BAGIAN 5

EVALUASI RANCANGAN

5.1 Kesimpulan Review Evaluatif Pembimbing dan Penguji

Gambar 90 Siteplan pasar sebelum redesain
 Sumber: dokumen eksisting manajemen pasar, 2017

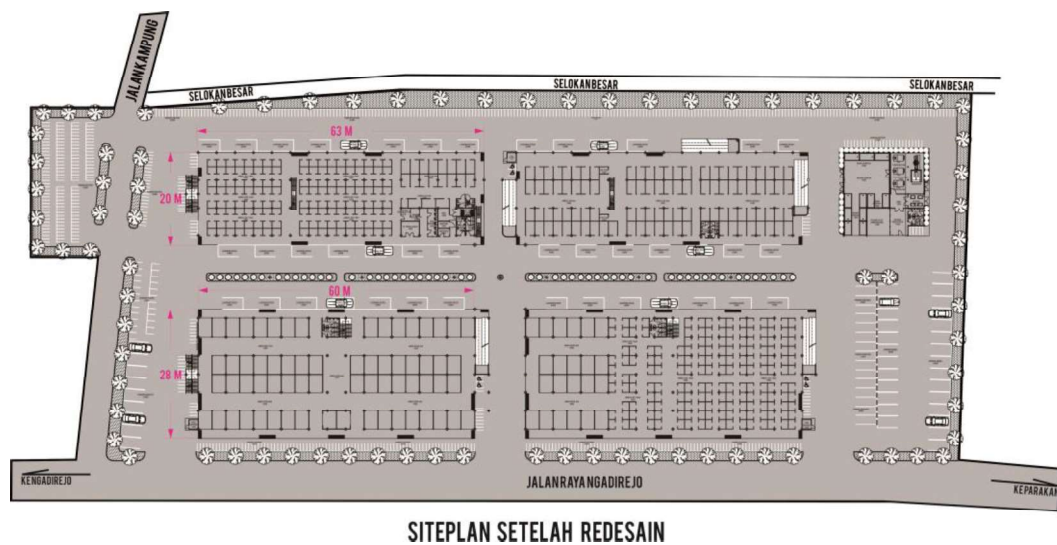
1. Belum adanya komparasi untuk membuktikan desain awal dan hasil dari redesain terkait sirkulasi dalam ruang pasar dan kawasan pasar.
2. Kajian tentang spesifikasi kemampuan *Generator Set* yang kurang mumpuni untuk digunakan untuk memenuhi kebutuhan listrik pasar tradisional berskala tipe 1, yang secara langsung juga mempengaruhi program dan kebutuhan ruang pada fasilitas pengolahan sampah.
3. Fasilitas pengolahan sampah yang belum sesuai, dimana kapasitas digester belum mencukupi untuk menampung timbulan sampah pasar harian.

Sirkulasi dalam ruang pasar dan kawasan pasar yang menjadi tolok ukur untuk membuktikan perubahan yang signifikan dari redesain belum sepenuhnya dijelaskan sebelumnya. Sirkulasi dalam ruang pasar dan kawasan pasar yang hanya dijelaskan melalui rancangan redesain kurang memberikan informasi mengenai komparasi untuk menilai performa dari hasil redesain pasar. Dari masukan yang penulis terima maka dibuatlah skema alur sirkulasi ruang dalam pasar dan kawasan pasar untuk menjadi komparasi antara rancangan awal dengan hasil redesain yang penulis rancang.

Dari **gambar 90** dan **gambar 91** dapat diketahui dimensi ruang pasar yang mempengaruhi sirkulasi dalam pasar, pasalnya pada kondisi eksisting luasan pasar yang terlampau panjang dan lebar membuat sirkulasi akan jamming jika terjadi keadaan darurat untuk evakuasi karena laju pengguna pasar akan terhambat mengingat terlalu panjang dan lebarnya dimensi pasar. Layout los dalam pasar juga

terlampau panjang untuk tiap potongan jalurnya yang menyebabkan pengguna harus lebih lama dalam menempuh potongan jalur untuk menuju jalur evakuasi. Pada rancangan redesain pasar dimensi pasar disesuaikan agar tidak membebani para pengguna dalam mencapai titik kumpul melewati jalur evakuasi, dimana jalur evakuasi lebih mudah dicapai karena perpotongan layout los maupun toko dibuat cenderung dekat tetapi tetap memaksimalkan performa ruang.

Gambar 92 Sirkulasi pasar sebelum redesain

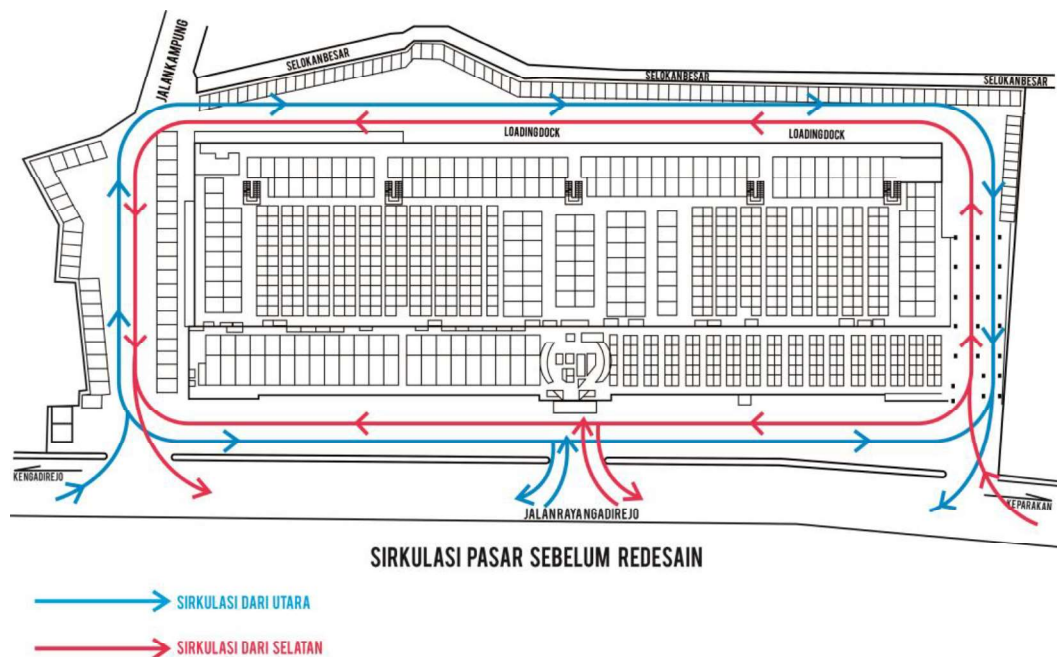
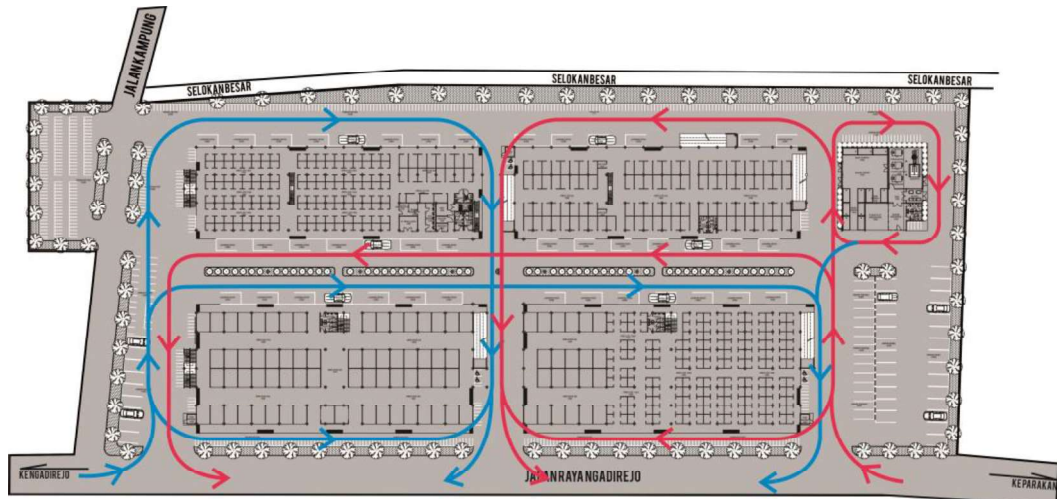
Pada **gambar 92** dan **gambar 93** menunjukkan perbedaan yang sangat signifikan pada sirkulasi keemasan pasar. Pada **gambar 92** sirkulasi pasar mengalami bentrok antara kendaraan dari arah utara dan selatan sehingga

kemungkinan besar akan mengalami jamming jika intensitas kendaraan semakin pada. Jarak antara ujung selatan dan utara yang terlampaui jauh menyebabkan kendaraan yang berada di tengah pasar akan kesulitan untuk keluar dari kawasan pasar. Berbeda dengan hasil redesain yang ada, pada **gambar 93** terlihat sirkulasi pasar dikonsepsikan terbagi menjadi dua dengan tambahan sirkulasi di bagian tengah yang memungkinkan kendaraan tidak terlampaui jauh dalam menempuh jalur untuk keluar kawasan pasar.

Perancangan area parkir pada redesain juga memberikan kejelasan fungsi sehingga diharapkan dapat mengurangi jamming akibat parkir liar pada tempat yang seharusnya digunakan untuk sirkulasi kawasan pasar. Pada **gambar 92** area parkir belum direncanakan dengan baik sehingga terdapat spot- spot parkir liar yang tentunya mengganggu sirkulasi kawasan pasar. Berbeda dengan hasil redesain, pada **gambar 94** terlihat area parkir yang sudah dirancang dengan sirkulasi yang juga memudahkan pergerakan kendaraan namun tidak mengganggu sirkulasi kawasan pasar. *Loading dock* juga dirancang untuk mengikuti alur sirkulasi dengan tetap memperhatikan lebar jalur serta mempertimbangkan kebutuhan ruang untuk jalur sirkulasi sekaligus loading dock secara bersamaan.

Gambar 96 Denah rancangan awal fasilitas pengolahan sampah

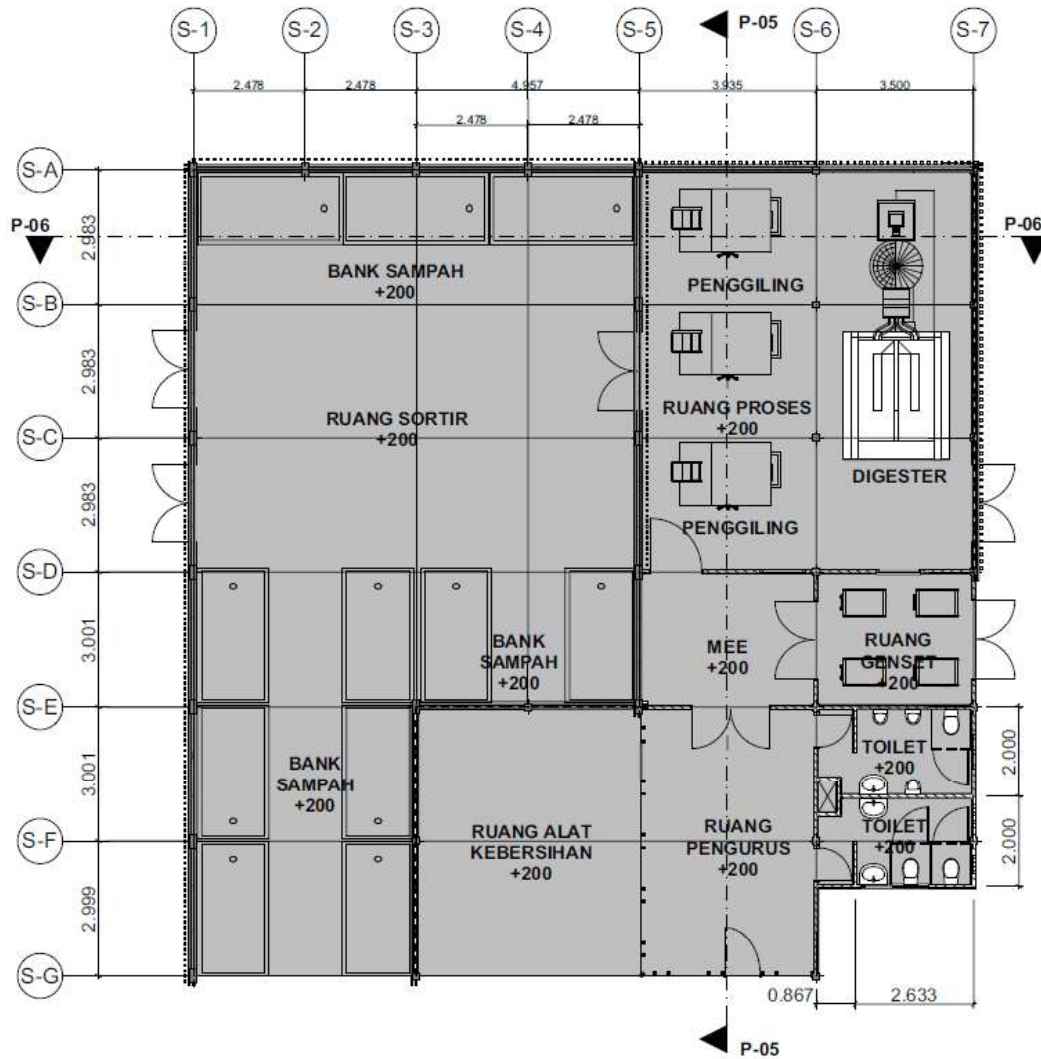
Tabel diatas merupakan tabel kebutuhan ruang pada awal rancangan fasilitas pengolahan sampah, dimana belum adanya kebutuhan ruang untuk memproses kompos sisa dari mesin digester, dan juga belum dilakukannya penyesuaian ruang untuk ruang ME dan ruang genset. Denah dari fasilitas pengolahan sampah adalah sebagai berikut.

Dari denah diatas fungsi ruang terlalu berlebih digunakan untuk bank sampah, dimana mesin digester dengan dimensi 4x6x4m hanya mampu menampung 96m³ dari total sampah yang mencapai 1.5 ton yang dapat menghasilkan 130m³ biogas, artinya masih ada defisit kapasitas sebesar 34m³

untuk menampung hasil biogas. Hal tersebut yang dijadikan acuan untuk mempertimbangkan penambahan mesin digester untuk mengakomodasi kekurangan kemampuan penampungan. Fungsi lain seperti ruang proses kompos sisa dari mesin digester juga ditambahkan untuk lebih menunjang performa dari fasilitas pengolahan sampah.

Gambar 97 Alur proses konversi sampah organik menjadi gas

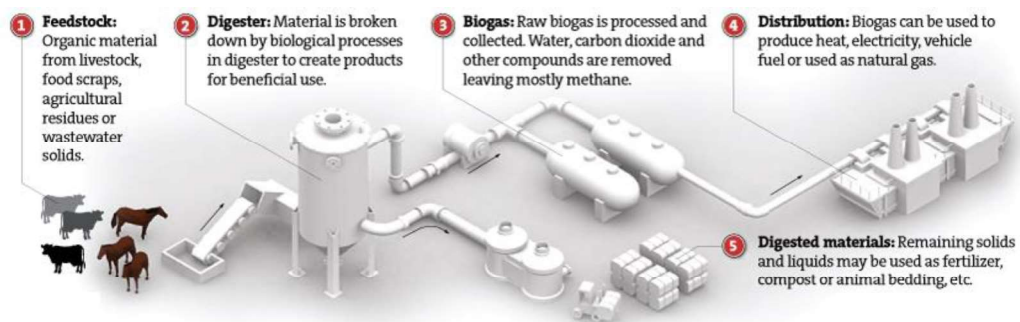
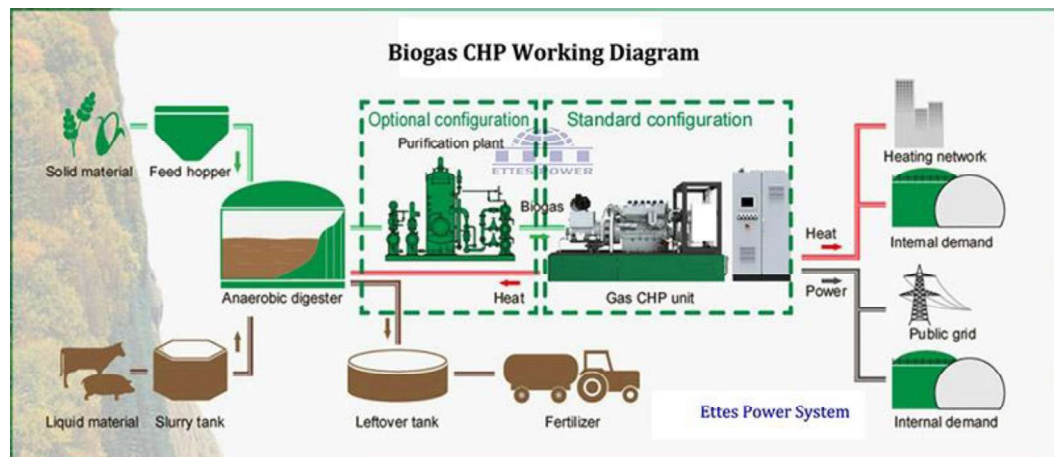
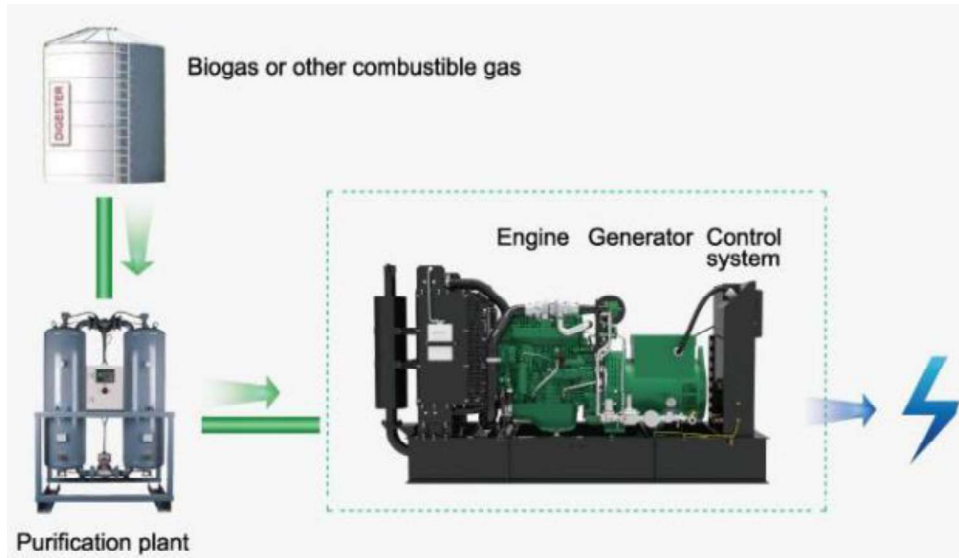
Gambar 97, 98 dan 99 menunjukkan alur proses dari sampah organik menjadi gas kemudian digunakan untuk mengoperasikan generator listrik yang menghasilkan energi listrik sebagai alternatif energi cadangan. Dari ke-3 gambar diatas dapat diketahui adanya kekurangan pada programing ruang berupa belum adanya ruang untuk sisa kompos dari mesin digester dan juga ruang untuk purifikasi biogas untuk dikonversikan menjadi bahan bakar genset.

Reprograming dilakukan setelah menganalisa kebutuhan ruang yang tepat untuk mengakomodasi serta menunjang performa dari fasilitas pengolahan sampah. Penambahan beberapa ruang dan penyesuaian ukuran ruang dilakukan untuk menjawab permasalahan pada evaluasi ini, dan diharapkan menjadi penyelesaian masalah bagi kekurangan pada desain sebelumnya. Hasilan kebutuhan ruang tertera pada tabel dibawah ini.

Gambar 100 Denah hasil pembenahan rancangan fasilitas pengolahan sampah

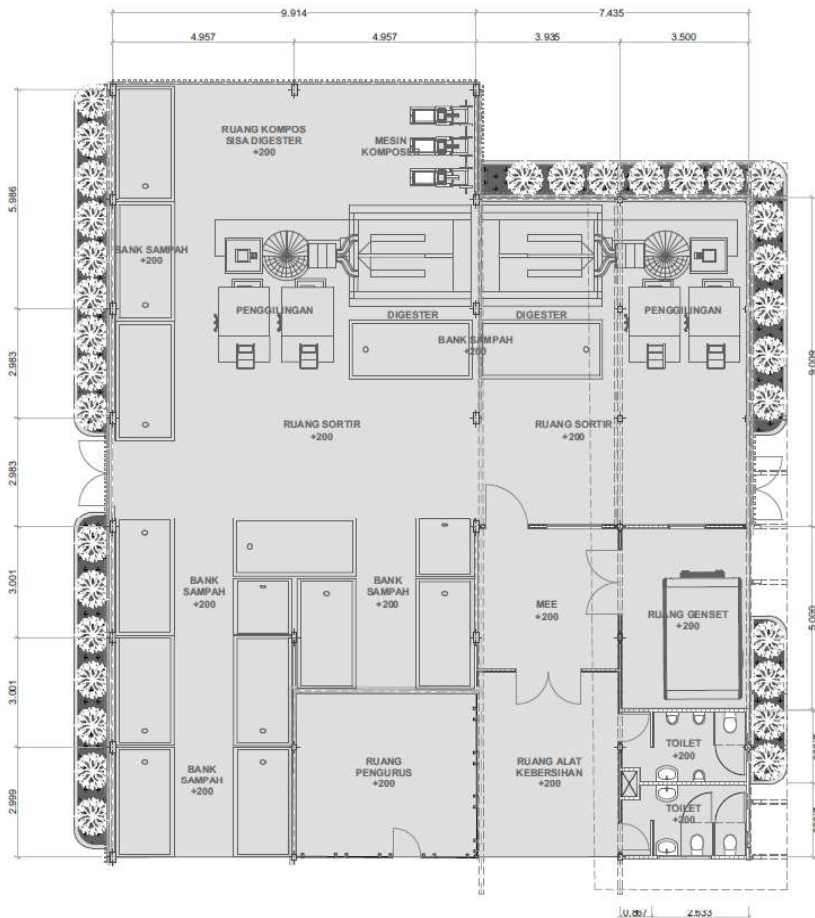
Kurangnya kapasitas mesin digester pada awal rancangan redesign menyebabkan ketidak maksimalan performa fasilitas pengolahan sampah yang berimbas pada terjadinya over capacity dan harus dilakukan reprograming untuk dirancang kembali terkait dengan kebutuhan dan fungsi ruangnya. Penyesuaian fungsi dan adanya tambahan fasilitas untuk menunjang kinerja fasilitas pengolahan sampah organik Pasar Wage Adiwiningun Ngadirejo.

Seperti sudah dijelaskan sebelumnya, pembenahan dilakukan dengan menambahkan (ekspansi) yang tidak begitu signifikan, terkait dengan penambahan ruang untuk sisa kompos dari mesin digester dan ruang genset yang disesuaikan menurut spesifikasi dan kebutuhan ruang akan mesin purificarot gas metan yang digunakan untuk memurnikan gas hasil digester sebagai bahan bakar pengoperasi genset yang menghasilkan cadangan listrik untuk Pasar Wage Adiwiningun Ngadirejo.
